TRAMWAY T10 ANTONY CLAMART

Enquête publique unique portant sur :
la déclaration d'utilité publique,
la mise en compatibilité des documents d'urbanisme
des communes d'Antony, de Châtenay-Malabry, du
Plessis-Robinson et de Clamart
et les enquêtes parcellaires sur ces 4 communes

RAPPORT D'ENQUÊTE UNIQUE

Paris, le 15 janvier 2016

Illustration 2 : Périmètre foncier ajusté devant l'hôtel Le « Chateaubriand » suite aux questions de la Commission d'enquête (illustration spécifique au mémoire en réponse)

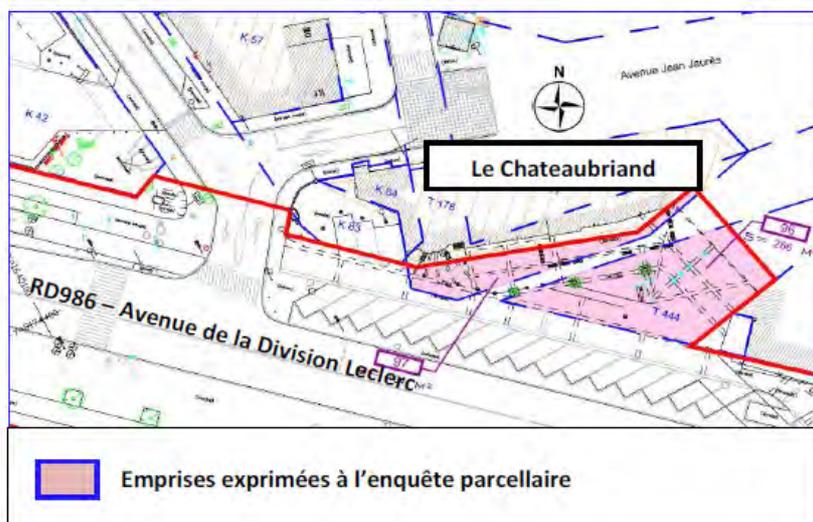
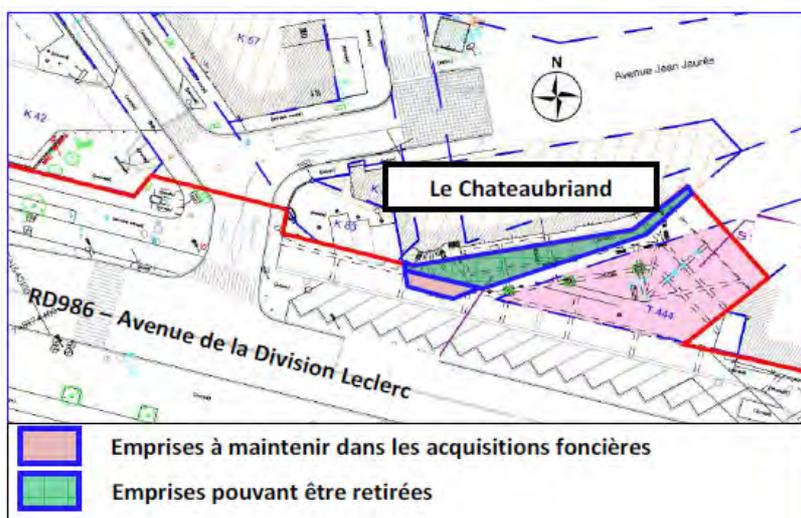
Le plan ci-dessous est un extrait du plan parcellaire présenté lors de l’enquête publique unique. La parcelle avec l’indice « 97 » est celle concernant le propriétaire de l’hôtel « Le Chateaubriand ». Sur cette parcelle, la zone de couleur rose correspond à l’emprise exprimée par la maîtrise d’ouvrage pour la réalisation du projet de tramway.

A la suite de l'enquête publique, l'emprise projet va être réduite pour éviter l'impact sur la terrasse, partiellement implantée sur le domaine public, et l'auvent de l'hôtel Le Chateaubriand.

Il doit être conservé l'emprise identifiée en rose car nécessaire à la reconstitution d'un trottoir.

Illustration 11 : Coupes en situation actuelle et situation projet (illustration réalisée pour le mémoire en réponse)

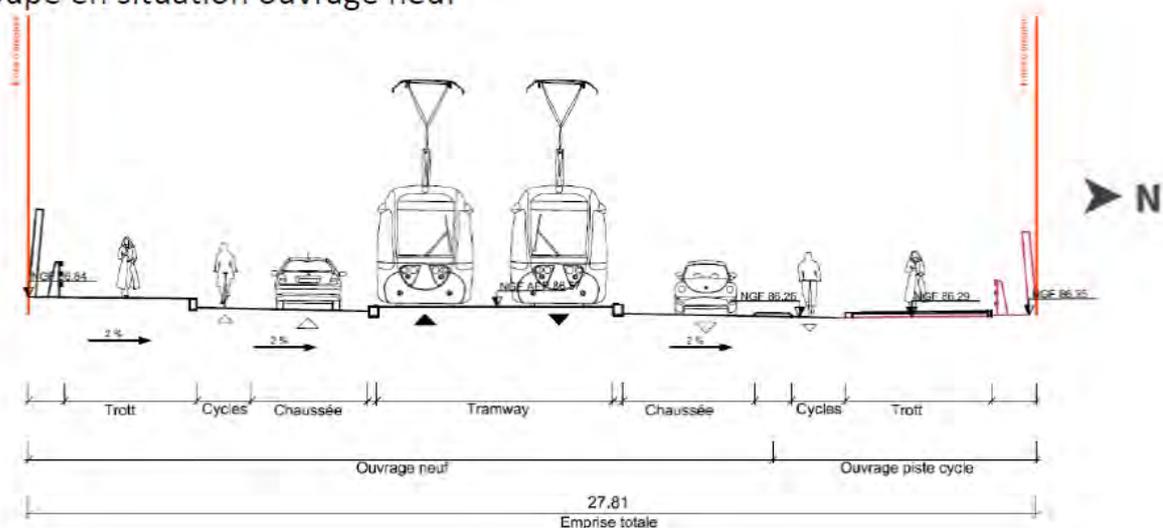
1. De nombreuses observations portent sur la largeur actuelle de ce pont qui ne permet d'assurer le maintien d'une circulation des cycles. Une reconstruction serait envisagée, mais serait-elle financée ? Comment vont se dérouler les travaux sur cet ouvrage qui ne peuvent interrompre la

circulation routière ? (observations R1/19 sur Antony, de « Agir Autrement pour Châtenay-Malabry », R1/6 à Châtenay-Malabry, « Association Châtenay-Malabry Patrimoine Environnement – ACPE)

Réponse de la maîtrise d'ouvrage :
